馬鞍水力發電機組  
LIHI 認證申請審查報告

臺中市和平區大甲溪

2025 年 12 月 9 日  
Maryalice Fischer 認證計畫主任

圖 10. 旁通河段水質監測結果 – 2020 年 6 月至 2025 年 4 月

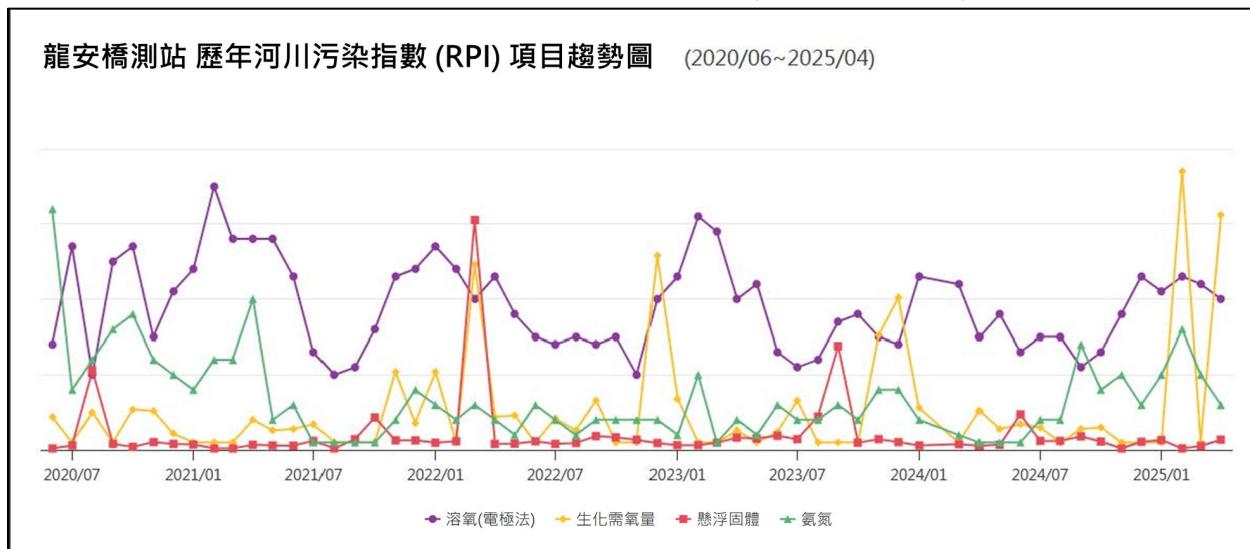
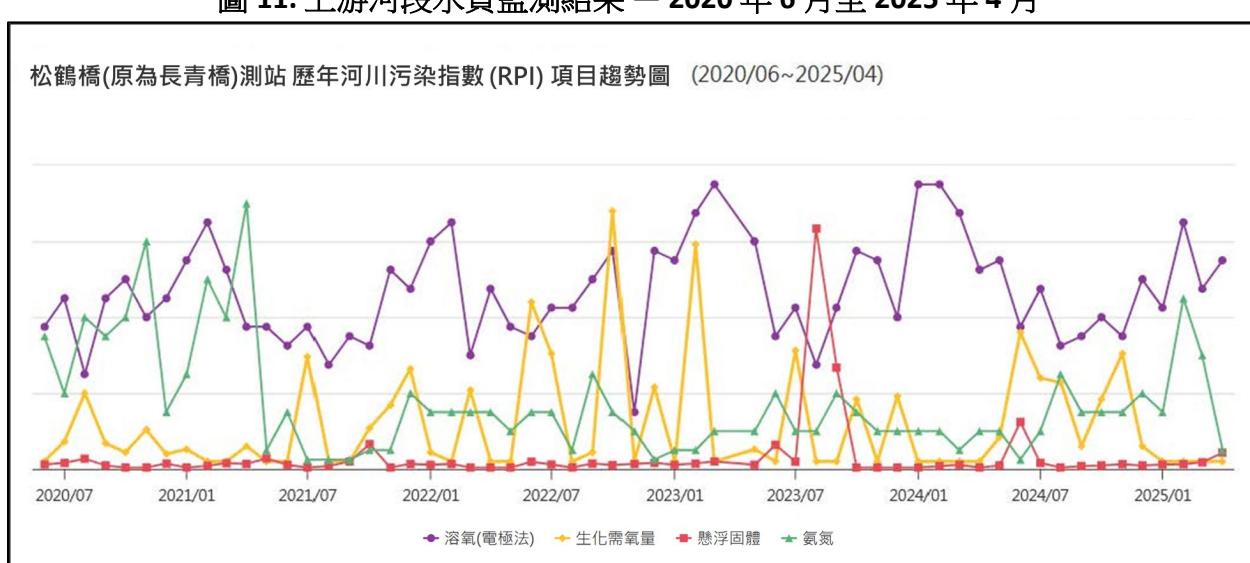
圖 10 顯示了馬鞍壩下游約 10 公里處旁通河段過去五年的監測數據（四項參數）。圖 11 則呈現了馬鞍壩上游約 7.8 公里處相同參數的監測結果，雖然數值有所差異，但整體趨勢相近。不過，依據 2025 年 4 月的 RPI 值，該上游監測站僅被評定為「輕度污染」。

在這兩個圖表中，溶氧量（DO）持續符合標準<sup>11</sup>；生化需氧量（BOD）則在乾燥的冬季月份容易出現尖峰；懸浮固體（SS）通常偏低，但偶爾會因降雨事件與泥砂徑流而飆升；氨氮（NH-3N）則在全年中呈現變化。

台電也在馬鞍調整池（ZoE 3）每季進行水質監測。其納入 LIHI 申請文件的數據顯示，結果與上述監測情況大致相似。

本次審查認為，本計畫符合相關水質標準，並已有效執行淤積管理，對河川水質不太可能造成負面影響。因此，本計畫符合水質準則。

圖 12. 水池式主魚道設計

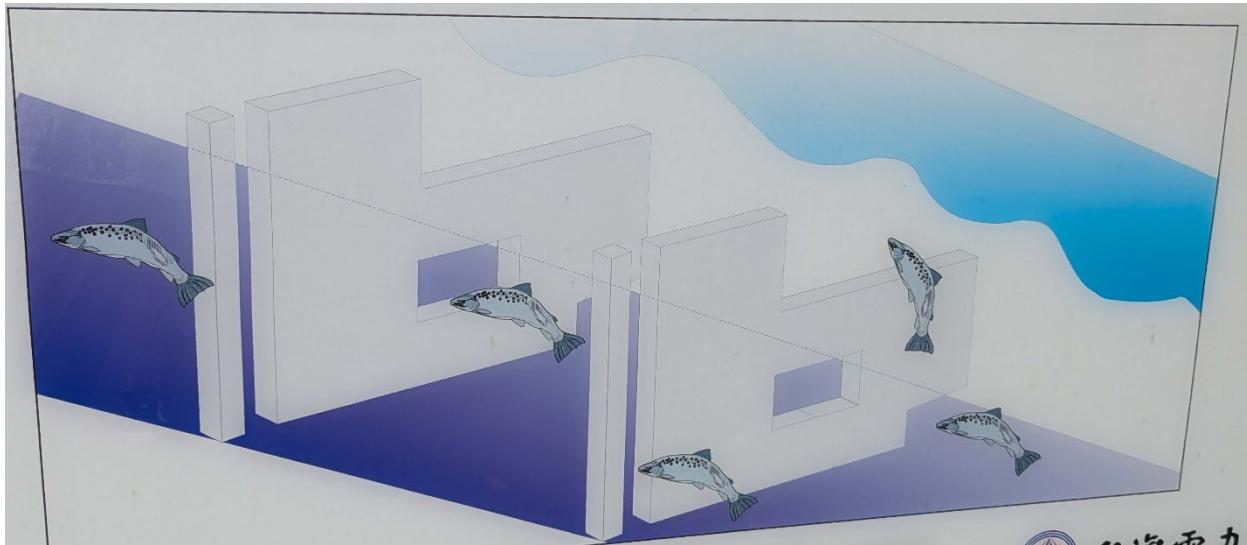
**討論：**如上方第 3 節與圖 4 所示，本計畫設有兩條魚道：一條是全長 144 公尺的水池式主魚道（pool and weir fishway），以及一條長度 77 公尺的丹尼爾式副魚道（Denil fishway）。在主魚道中，每一道堰堤都設有頂部、中部、右下方及左側邊緣的開口，讓不同魚種、體型與游泳能力的魚類能夠選擇最適合自己的開口通過（見圖 12）。主要魚道設有觀察窗與水下攝影機；輔助魚道也配置了攝影機。然而，由於魚道進水口閘門的水流狀況會造成水中氣泡濃度過高，因此影像品質相對較差。<sup>13</sup>

2023 年，台電再次與魚道生態設計專家合作，進行進一步調查，重點關注於主要魚道入口的水力條件。同時，也針對丹尼爾式副魚道進行了詳細的水力分析與初步改良。結果顯示，雖然主魚道內的流速略高，但並未阻礙魚類洄游至入口，目前主魚道已符合適合水生物種的水力條件<sup>22</sup>。

根據台電說明，透過調整入口、三個休息池以及與主魚道下游段之間的高程差，成功恢復了副魚道的功能，先前這些高程差曾使部分魚類無法進入輔助魚道。作為大甲溪流域整體生態保育計畫第二期（2018–2020）的一部分，主魚道觀測窗設置了監視攝影機，用於監測魚類活動，以評估改善措施的成效。此外，也正引入人工智慧技術，協助辨識魚道內的魚種。此項工作目前仍在進行中，其成效尚未獲得完整評估。

本審查認為，本計畫有條件地符合上游魚類通道標準，建議附帶條件為申請人需完成現有與規劃中的改善措施，並在之後確認魚道的有效性。申請人曾以 2016 年的魚道優化作業作為調適管理措施，申請 PLUS 等級獎勵，但本審查認為當時的改善尚不足以達到 PLUS 標準，因為魚道的有效性仍不明確。

**條件二：**於每年度提交給 LIHI 的合規報告中，設施業主必須回報現有及未來魚道改良措施的實施狀況，以及任何魚道效能評估的進展；同時必須提供已完成的魚道效能研究結果。每年提交的合規報告中必須證明在滿足條件方面取得了足夠的進展。如果 LIHI 認為隨著時間的推移，進展不足，LIHI 保留修改或增加條件，或暫停或撤銷 LIHI 認證的權利。
